生産終了予定商品

ファジィ温度調節器

形E5EF(基本タイプ)

2003年3月末生産終了予定

外形寸法 / 取付寸法

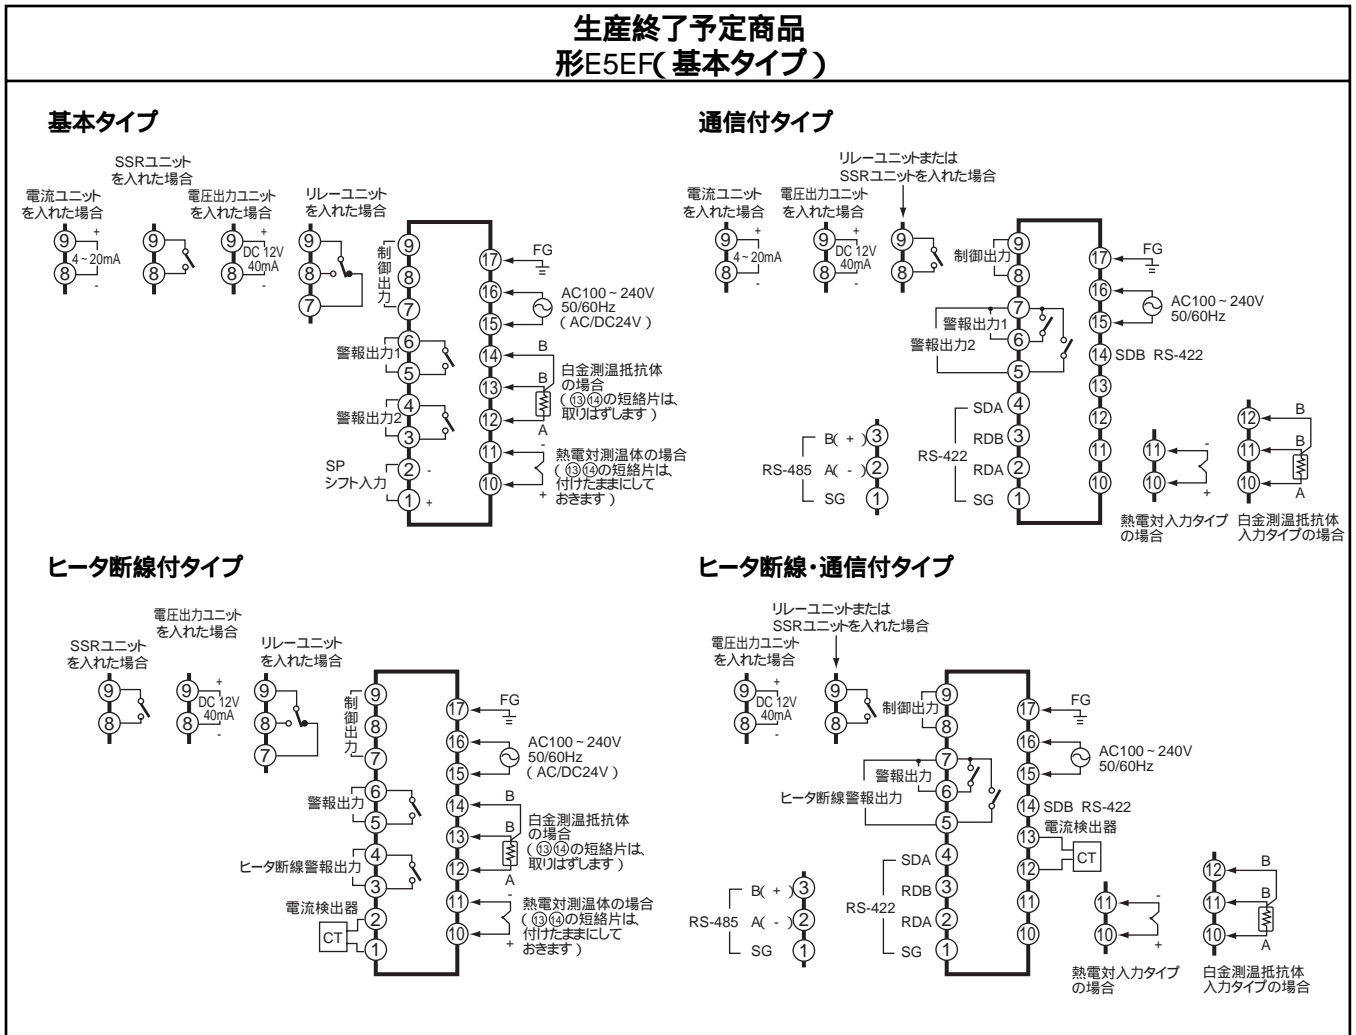
<p>取り付け加工寸法</p>  <p>$L = (48N - 2.5) + 1$ (N個密着取り付けのとき)</p>	<p>取り付け加工寸法</p>  <p>・ 取り付けパネル厚は1~8mmです。 ・ 上下左右とも密着取り付けはできないので注意してください。 (取り付け間隔を守ってください)</p>
